改善箇所説明図

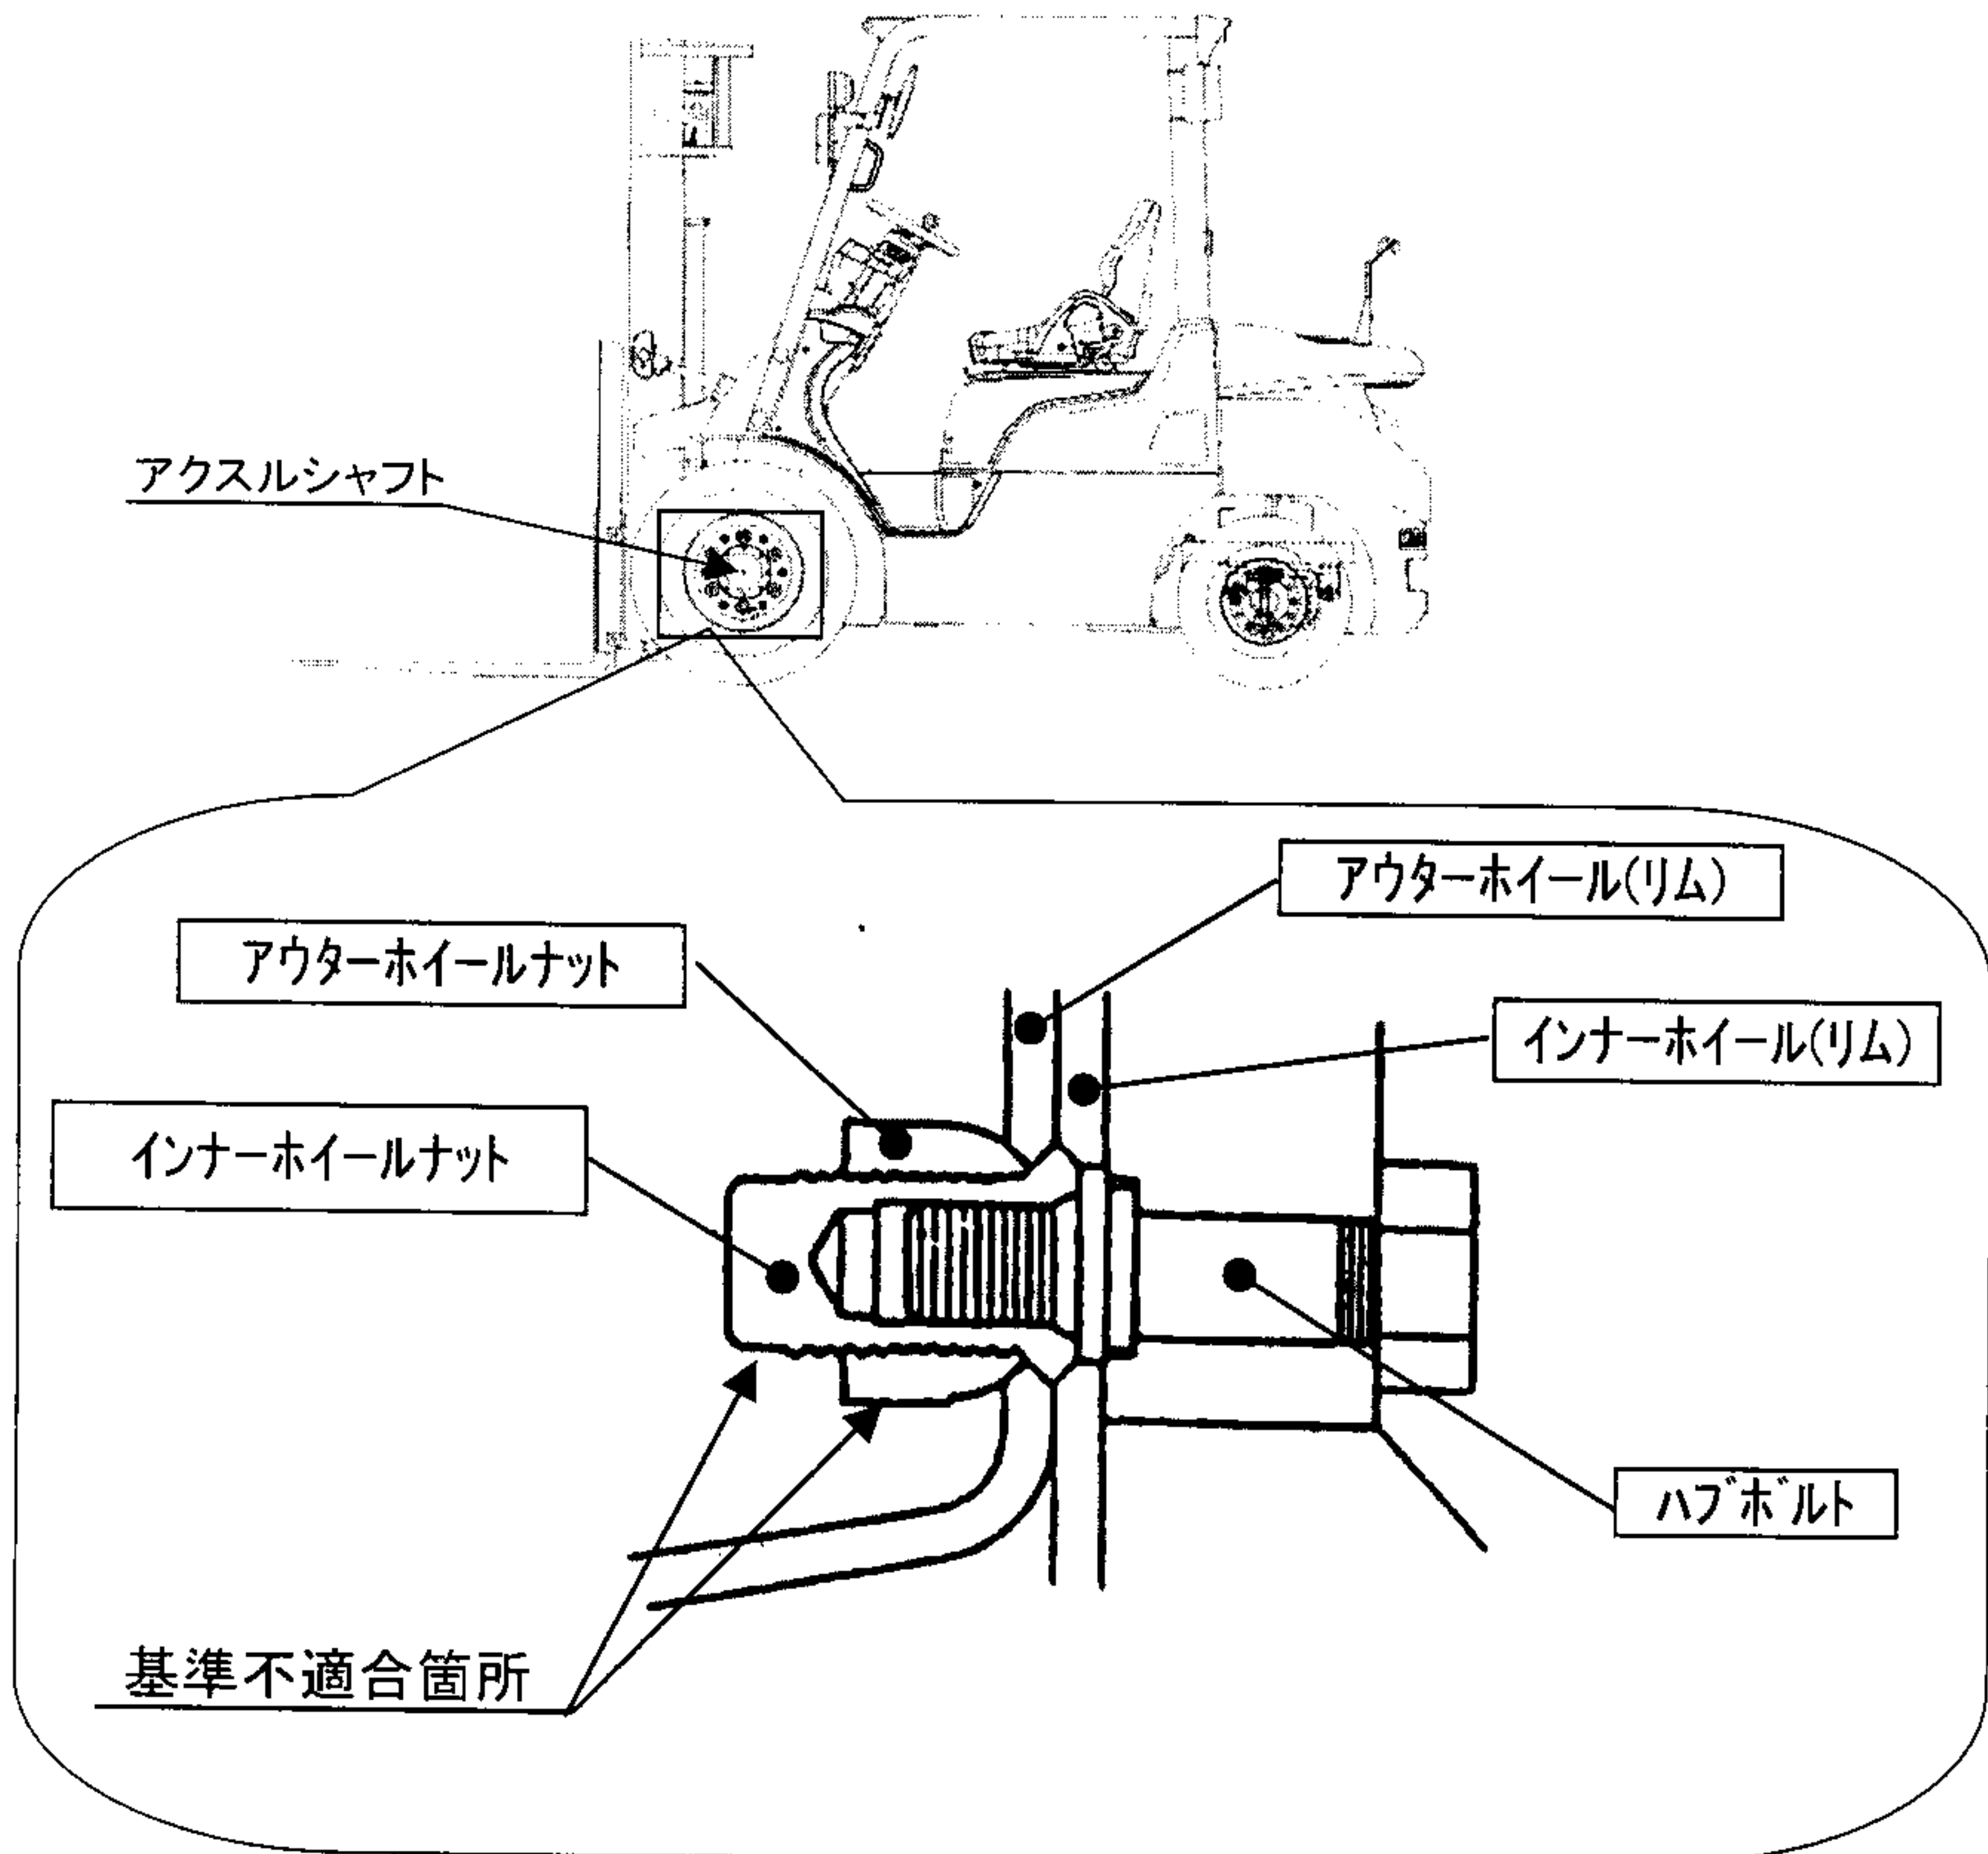
フロントダブルタイヤのホイールナットの締付力が不足しているものがあり、走行中にホイールナットが緩むことがある。そのため、そのまま使用を続けると、最悪の場合、ホイールナットが脱落あるいはハブボルトが折損し、タイヤが脱落して走行不能に至るおそれがある。

全車両のホイール、ホイールナット及びハブボルトを点検し、損傷しているものは新品と交換して、ホイールナットを正規のトルクで締め付ける。

注: 内は、点検・若しくは交換部品を示す。
 識別: 作業終了したら、アクスルシャフト側面に白ペンキでマーキングする。
